【修正箇所一覧】(赤字部分)

参考資料-13 配膳室整備計画図 (整備の概要)

④牟田山中学校 平面図 正誤表

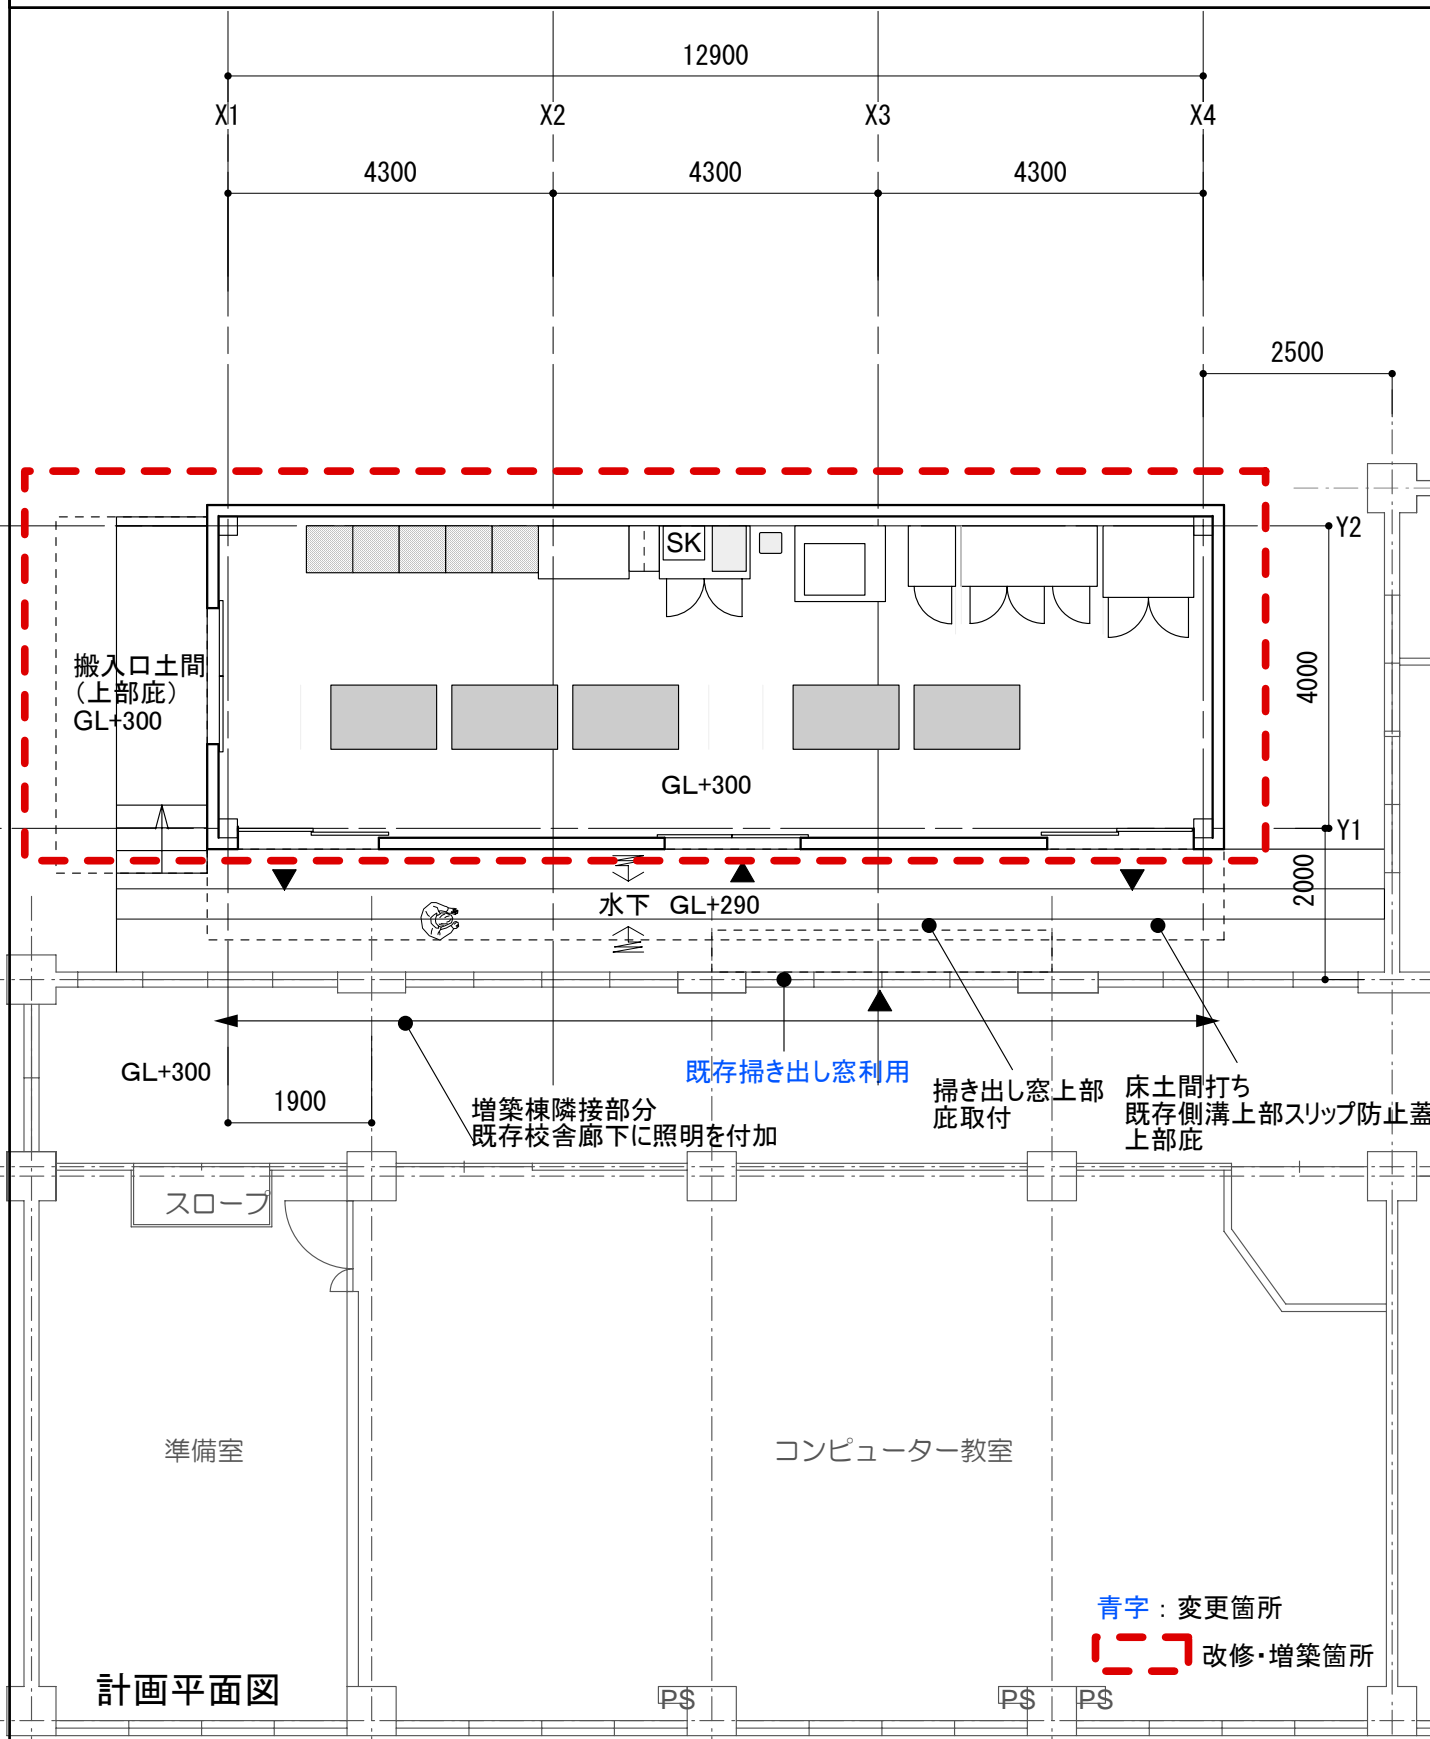
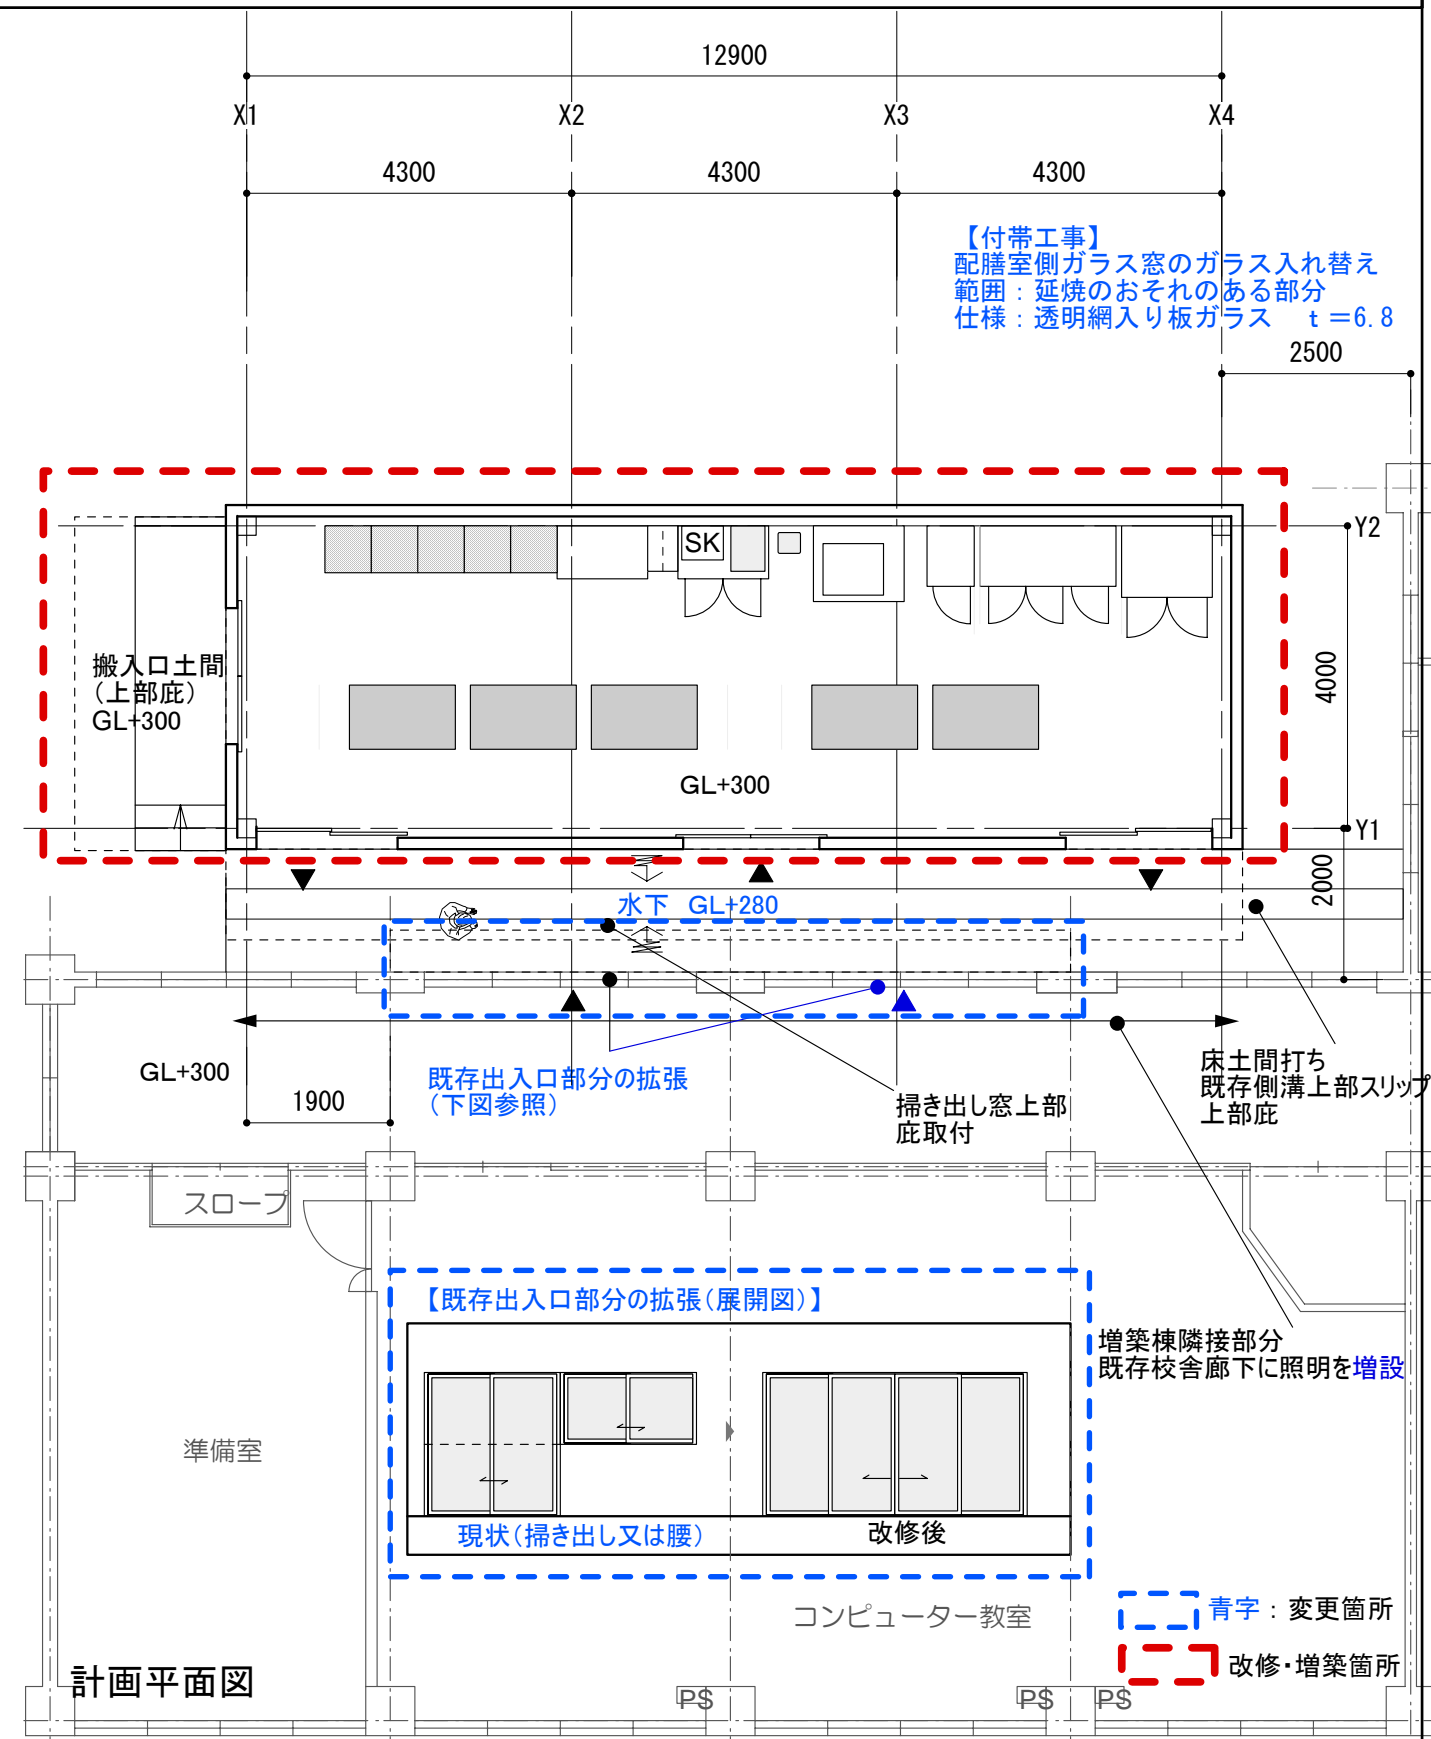
【付帯工事】
配膳室側ガラス窓のガラス入れ替え
範囲: 延焼のおそれのある部分
仕様: 透明網入り板ガラス t=6.8

増築棟隣接部分
既存校舎廊下に照明を増設

【既存出入口部分の拡張(展開図)】

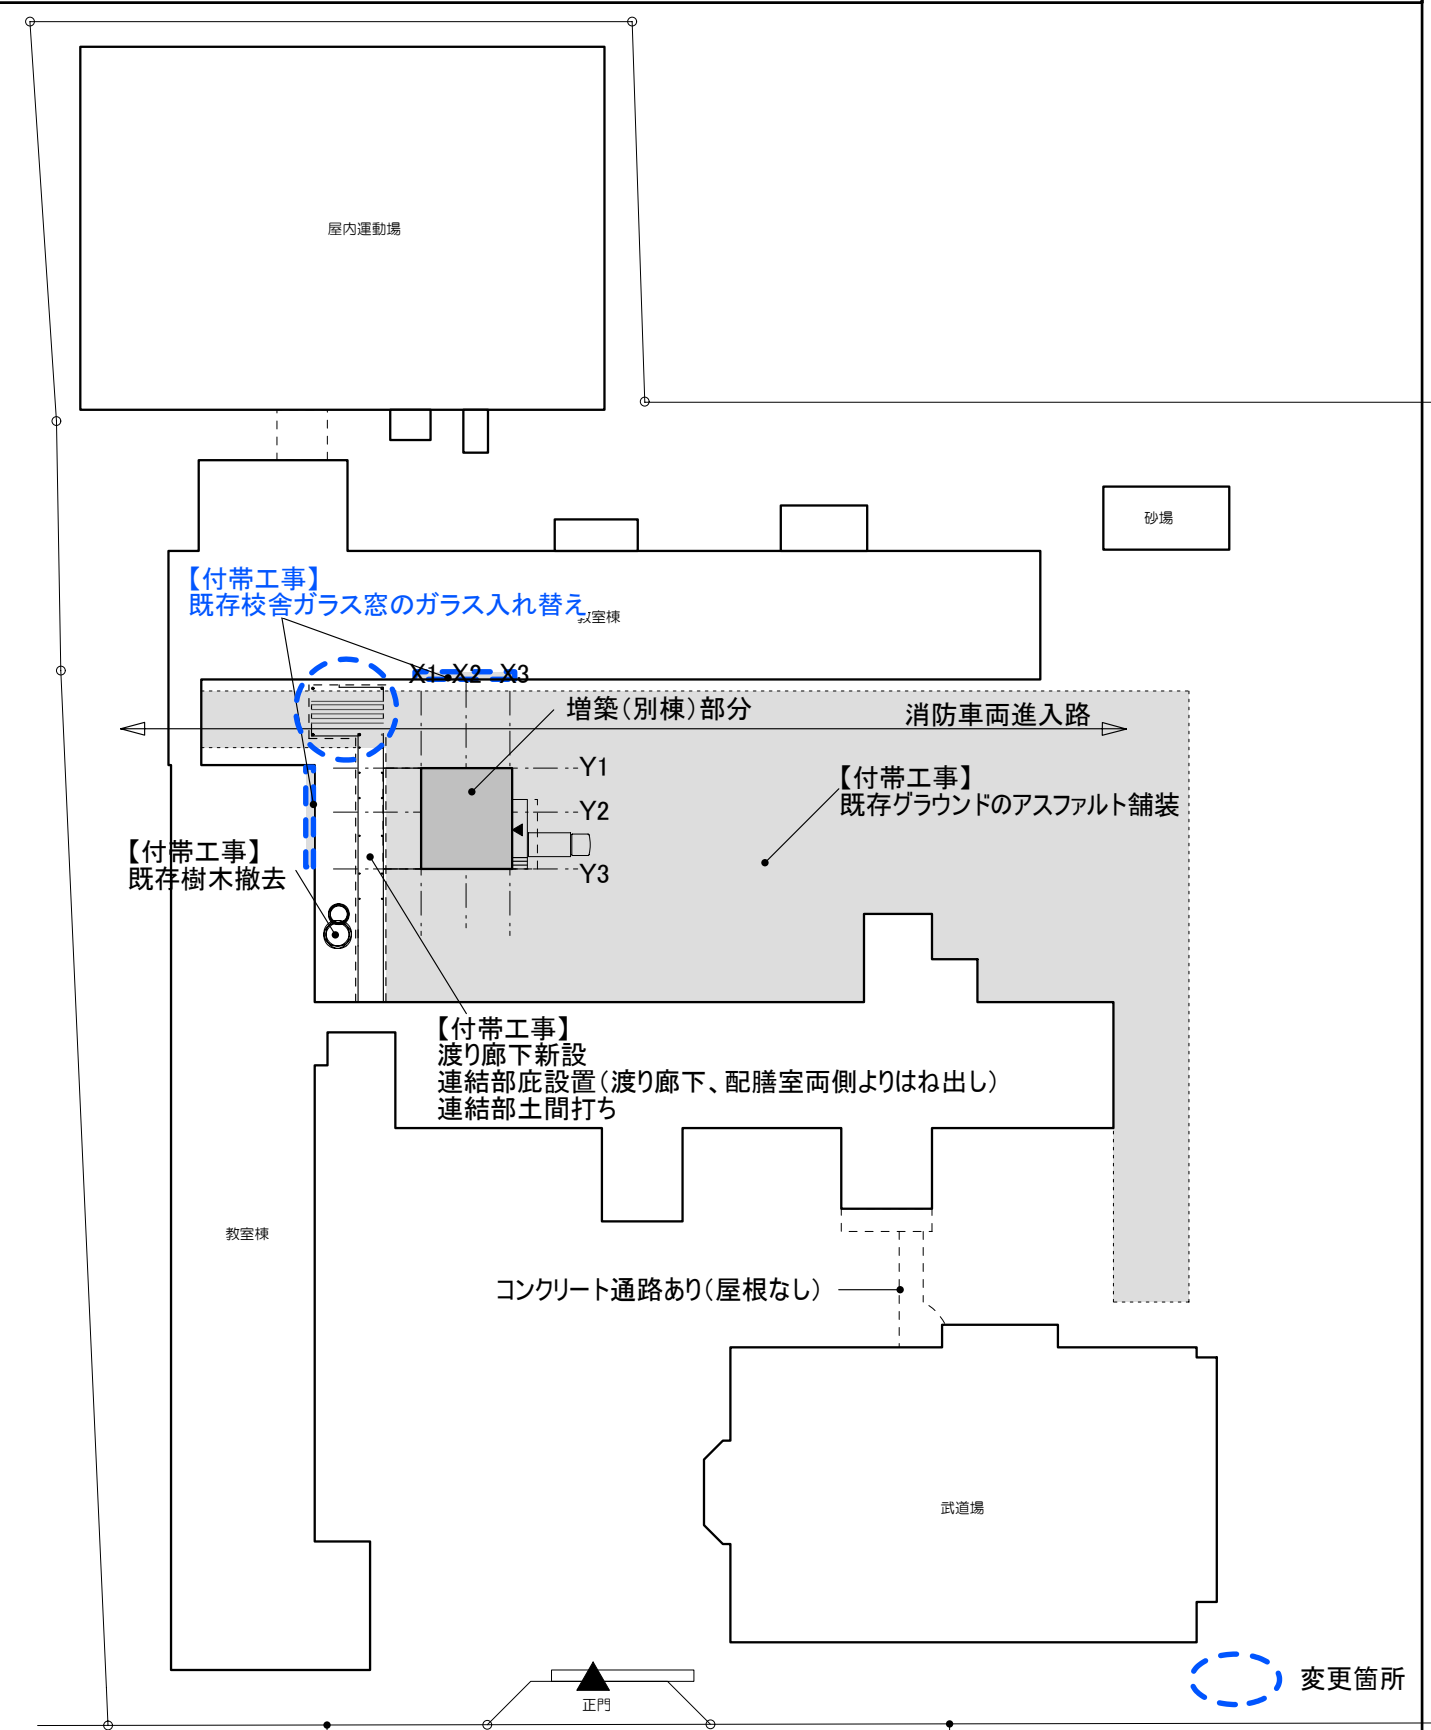
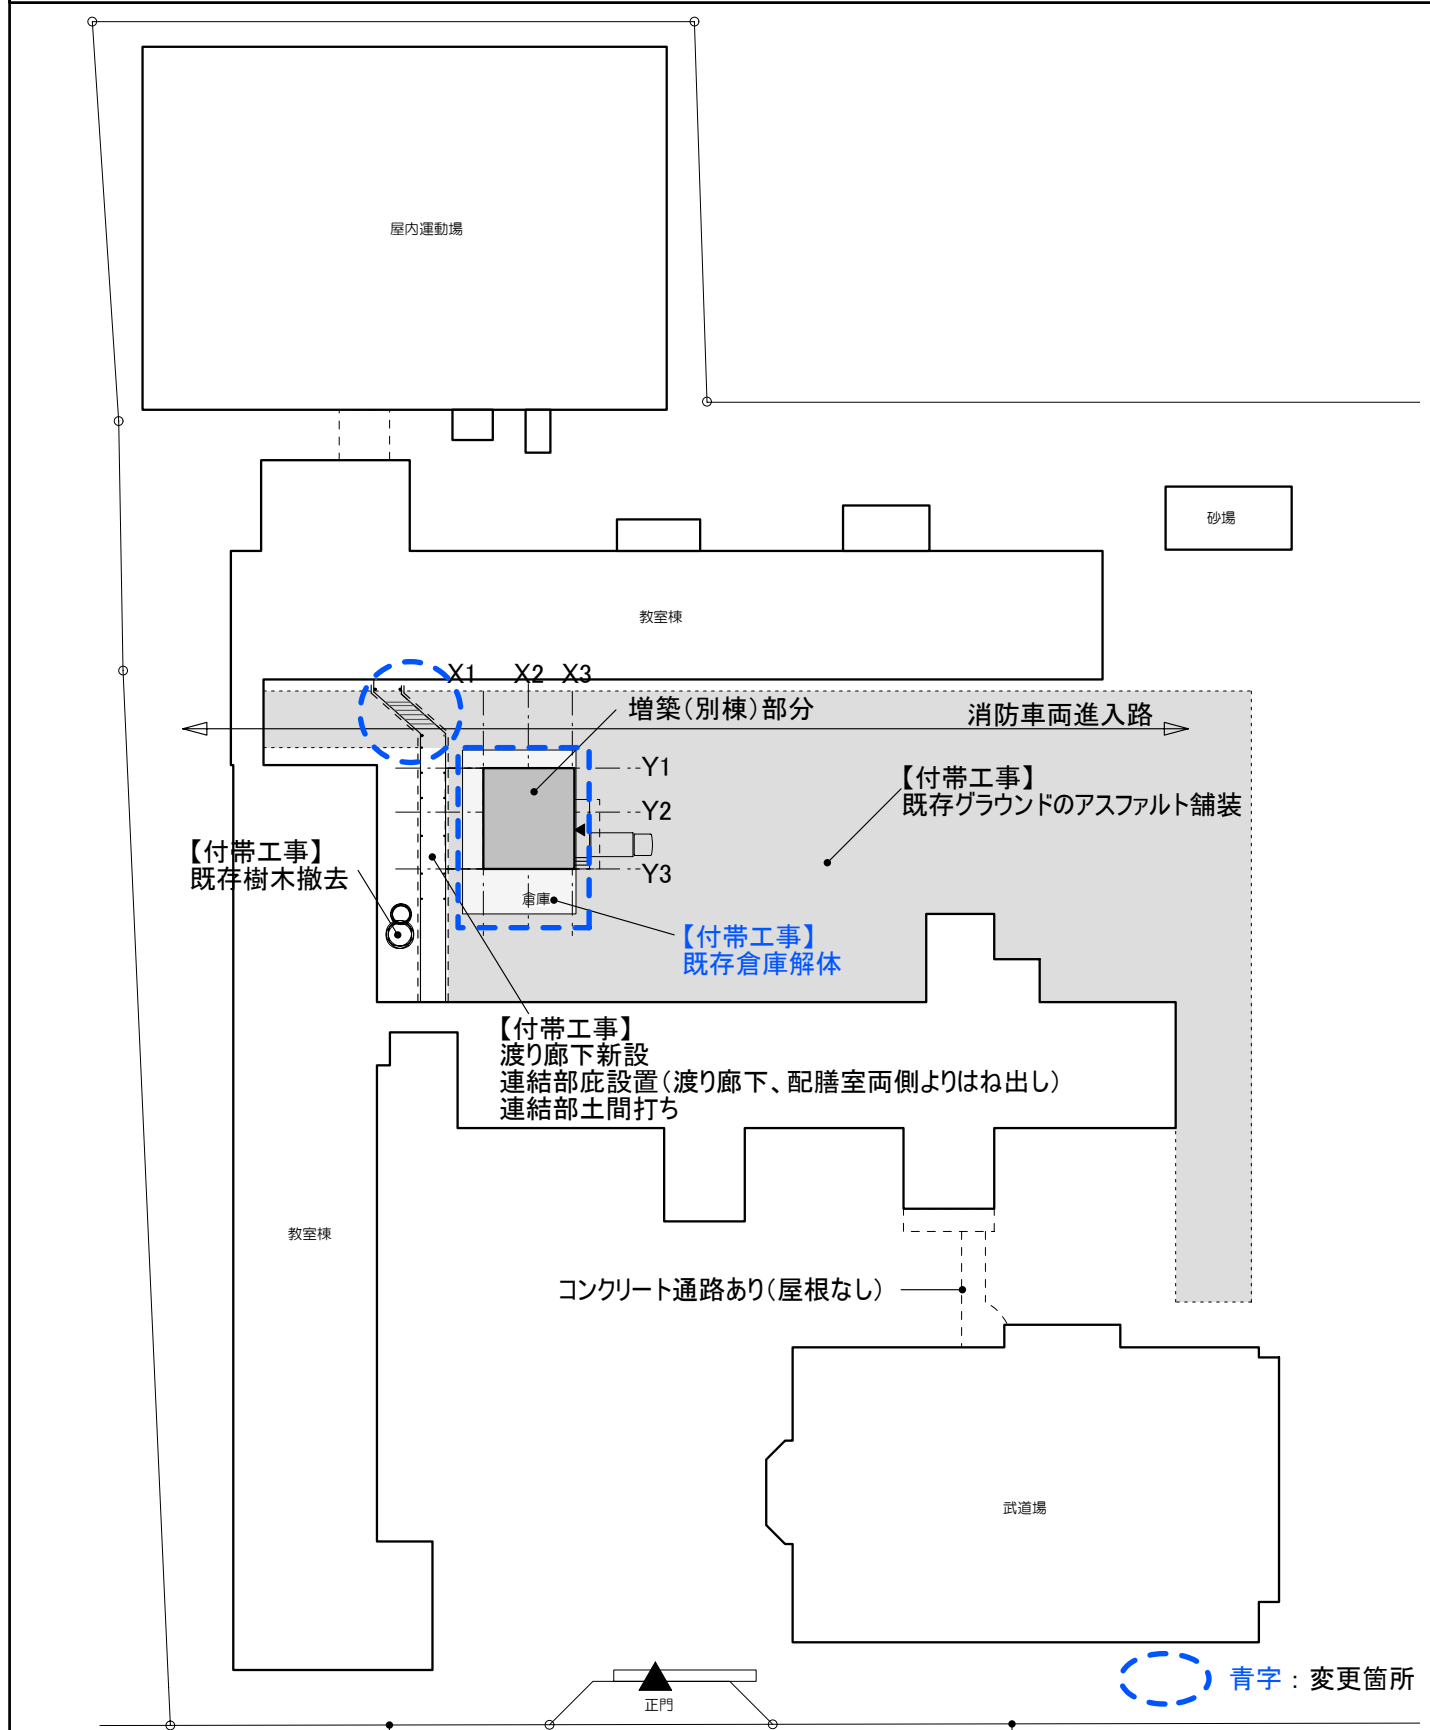
現状 (掃き出し又は腰) 改修後
